V Říčanech dne 22. 09. 2023
Reg. č.: VZ-383/23
Č.j.: 2396/23/KSUS/R/BAL
Vyřizuje: Bc. Lukáš Balog

Vysvětlení zadávací dokumentace č. 20-24 k veřejné zakázce „Výstavba parkoviště P+R Olbramovice“

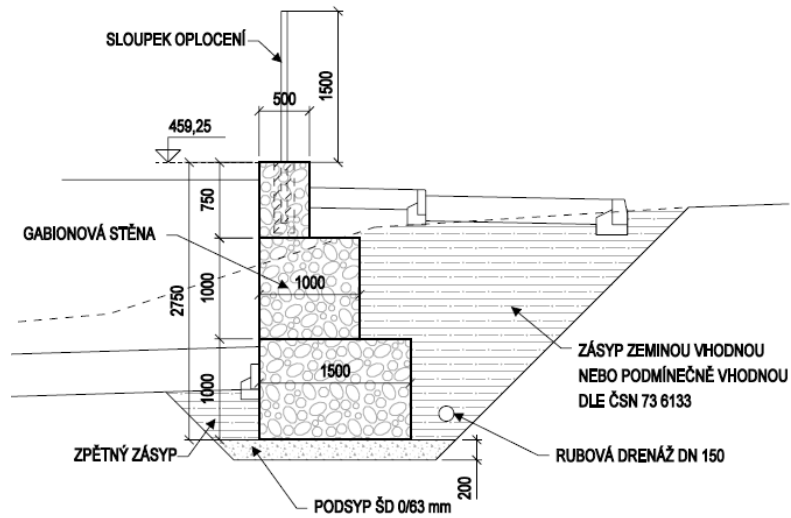
21.	Znění žádosti o vysvětlení zadávací dokumentace		
	Dle přílohy „D-1-1-3 - Vzorové řezy“ má být těsně před obvodovými vsakovacími objekty provedena podélná drenáž zaústěná průběžně do zřizovaných uličních vpustí. Pro zajištění životnosti a funkčnosti tohoto prvku odvodnění je nutné provést obalení filtrační geotextilií stejně jako samotné vsakovací objekty, které však není v ZD uvedeno. 		
32	21264	TRATIVODY KOMPLET Z TRUB Z PLAST HMOT DN DO 200MM vč. odvozu a uložení výkopku rýhy na recyklační středisko / trvalou skládku dle dispozic zhotovitele Trativod s dren. trubkou DN 160mm, vč. výkopu rýhy, lože a obsypu: 140,0=140,000 [A]	M
Doplní zadavatel položky pro dodávku a montáž geotextilie do výkazu výměř?

Vysvětlení zadávací dokumentace
	U trativodu se obalení do geotextilie bere jako samozřejmost a proto to není v řezu zdůrazněné jako u vsakovacího objektu. VV s tím počítá.
